기 술 검 토 서

NO. 토질 및 기초 — 57

제 목: 송정2터널(시점측) 갱구부 토류벽체
및 사면안정대책 적정성 검토

강 원 건 설 사 업 소
춘 천 ~ 동 홍 천 기 술 자 문 단

[그림-2] 토류벽체 단면도

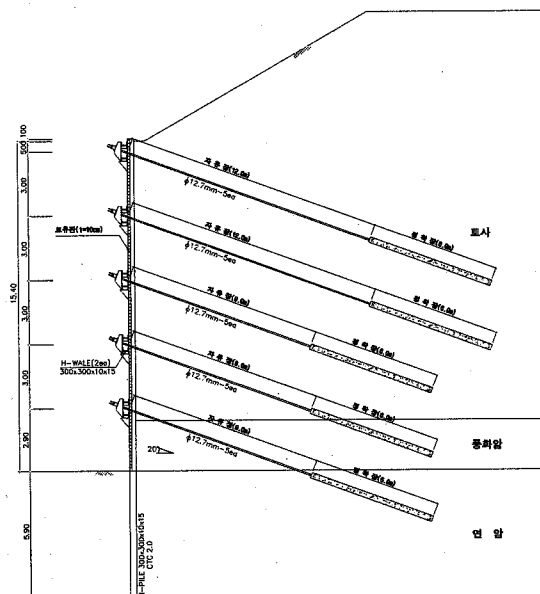
2) 엄지말뚝(H-Pile : 300×300×10×15)

(1) 휨응력 검토

최대모멘트 (ton · m)	휨응력 (kgf/cm ²)	허용휨응력 (kgf/cm ²)	비 고
6.92	508.8	1711.8	O.K

(2) 전단응력 검토

최대전단력 (ton/m)	전단응력 (kgf/cm ²)	허용전단응력 (kgf/cm ²)	비 고
17.52	648.9	1080.0	O.K

3) 띠장(H-Pile : 250×250×9×14)

최대축력 (ton/ea)	최대모멘트 (ton · m)	휨응력 (kgf/cm ²)	허용휨응력 (kgf/cm ²)	비 고
32.90	8.23	302.6	1819.8	O.K

최대축력 (ton/ea)	최대전단력 (ton)	전단응력 (kgf/cm ²)	허용전단응력 (kgf/cm ²)	비 고
32.90	16.45	304.6	1080.0	O.K

4) Anchor 검토

단수	설계최대 축력(ton)	사용 강선수(개)	정착장 (m)	자유장 (m)	여유장 (m)	총길이 (m)	Jacking Force(ton)
1	13.30	5	6.0	11.0	1.5	18.5	18.904
2	20.04	5	6.0	9.0	1.5	16.5	26.156
3	25.42	5	6.0	7.0	1.5	14.5	32.367
4	31.83	5	6.0	6.0	1.5	13.5	39.385
5	32.90	5	6.0	5.0	1.5	12.5	41.283

토류판길이 (m)	최대토압 (t/m ²)	소요토류판 두께(cm)	적용토류판 두께(cm)
1.78	7.44	9.9	10.0

1) 토류벽체

- 엄지말뚝 및 띠장 검토결과

구 분	현장안(300×300×10×15)		자문단(300×300×10×15)		비 고
	휨응력	전단응력	휨응력	전단응력	
엄지말뚝	509<1711.8	649<1080	508.8<1647.0	648.9<1080	O.K
띠장	302<1711.8	305<1080	302.6<1647.0	304.6<1080	O.K

- 앵커 검토결과

단수	사용강선수 (개)		정착장 (m)		자유장 (m)		여유장 (m)		총길이 (m)		Jacking Force(ton)	
	시공사	자문단	시공사	자문단	시공사	자문단	시공사	자문단	시공사	자문단	시공사	자문단
1	5	5	6.0	6.0	12.0	11.0	-	1.5	18.0	18.5	19.80	18.90
2	5	5	6.0	6.0	12.0	9.0	-	1.5	18.0	16.5	26.51	26.16
3	5	5	6.0	6.0	9.0	7.0	-	1.5	15.0	14.5	31.89	32.37
4	5	5	6.0	6.0	9.0	6.0	-	1.5	15.0	13.5	38.30	39.39
5	5	5	6.0	6.0	9.0	5.0	-	1.5	15.0	12.5	39.37	41.28

[그림-2] 검토 횡단면도

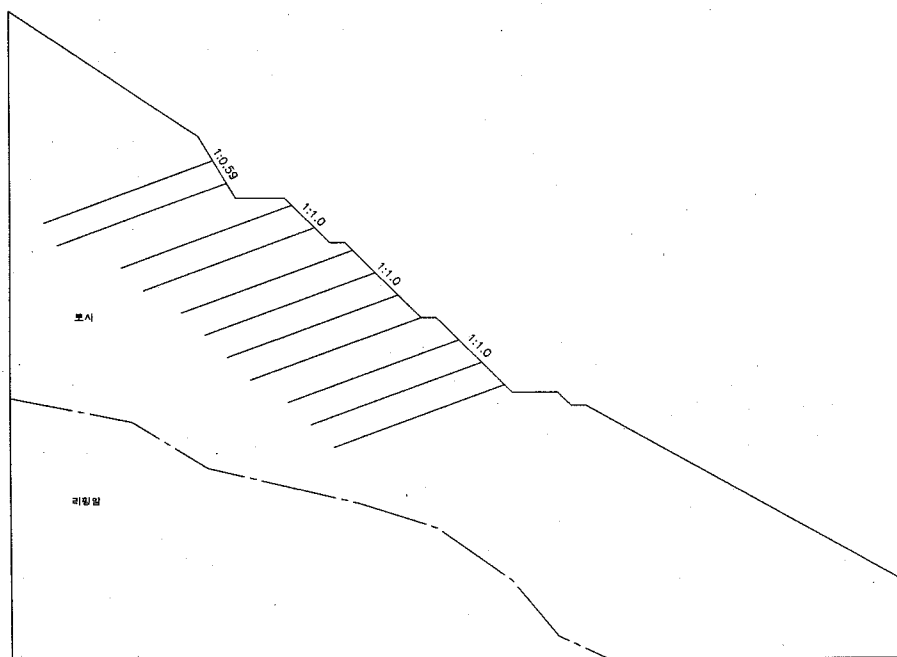
금번 검토사면은 토사 및 리핑층이 두꺼운 층상태를 나타내고 있으며 토사, 리핑, 발파암의 점이적인 층상태를 나타내고 있으므로 한계평형해석을 실시하여 안정성 및 안정대책을 검토함.

터널갱구로부터 약 20m 이격된 단면을 선정함.(TC+20m)

본 검토구간은 원설계시의 강도정도를 이용하여 사면안정 검토를 실시하였으며, 지층별 강도정수는 다음표와 같다.

구 분	단위중량(γ/m^3)	점착력(c/m^2)	내부마찰각($^\circ$)	비 고
풍화토	1.9	1.5	28	
풍화암	2.0	5.0	30	
발파암	2.6	6.0	34

[표-4] 한계평형해석 결과(무보강)

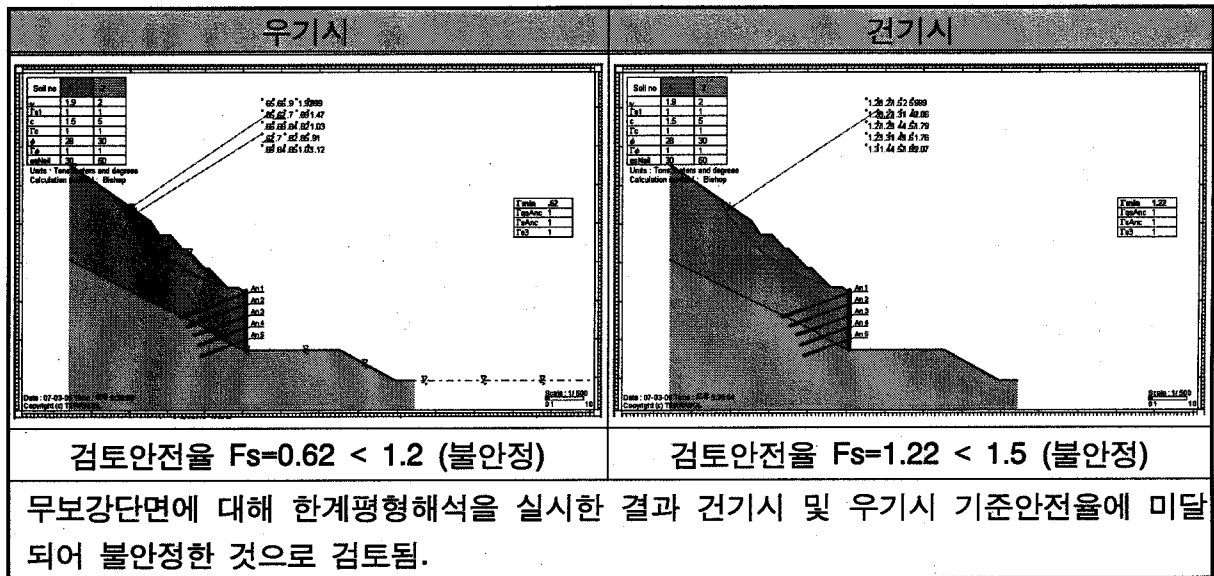
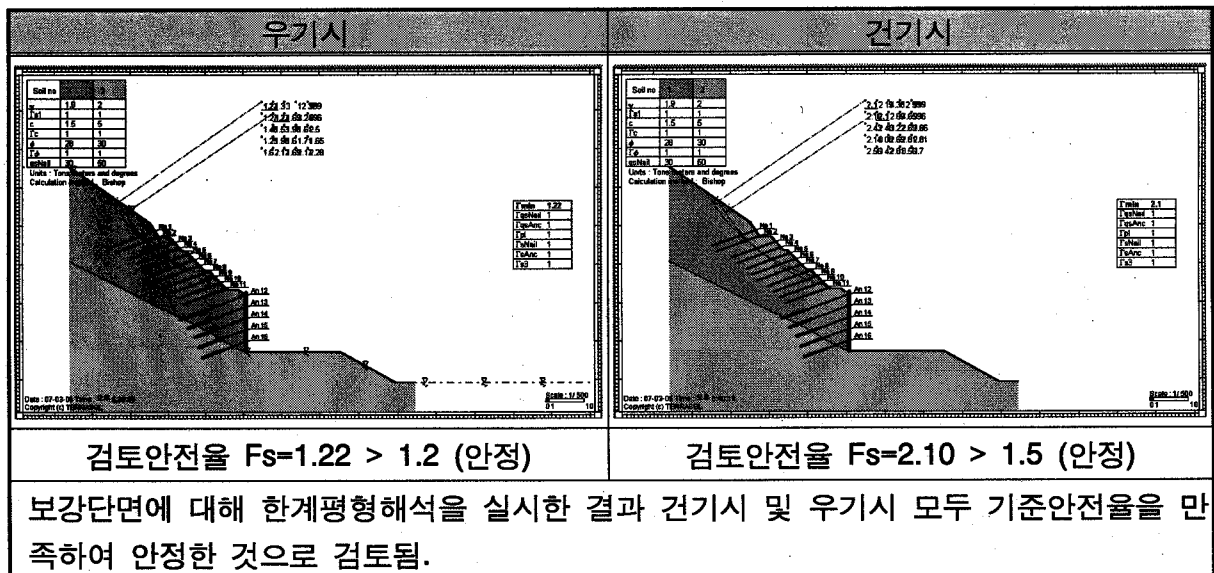
▶ Soil Nailing공법

- 제원 : SD30, D29
- 설치간격 : 1.5×1.8(수직×수평)
- 설치단수 : 11단,
- 설치각도 : 하향 20°
- Nail 길이 : 12m

[표-5] 한계평형해석 검토결과

구간(STA.)	조건	현장안	자문단	안정방안
터널갱구로부터 약 20m 이격	우기	$1.26 > 1.2$	$1.22 > 1.2$	Soil Nailing공법
	건기	$2.15 > 1.5$	$2.10 > 1.5$

2) 사면보강

사면안정대책으로 시공된 Soil Nailing공법에 대한 적정성을 검토한 결과 우기시 및 건기시 모두 기준안전율을 만족함.

구간(STA.)	조건	현장안	자문단	안정방안
터널갱구로부터 약 20m 이격	우기	1.26 > 1.2	1.22 > 1.2	Soil Nailing공법
	건기	2.15 > 1.5	2.10 > 1.5

3) 송정2터널(시점측) 갱구부의 안정성 확보를 위해 시공된 토류벽체 및 사면보강공법(Soil Nailing)의 적정성에 대한 현장검토내용은 적정한 것으로 판단됨.
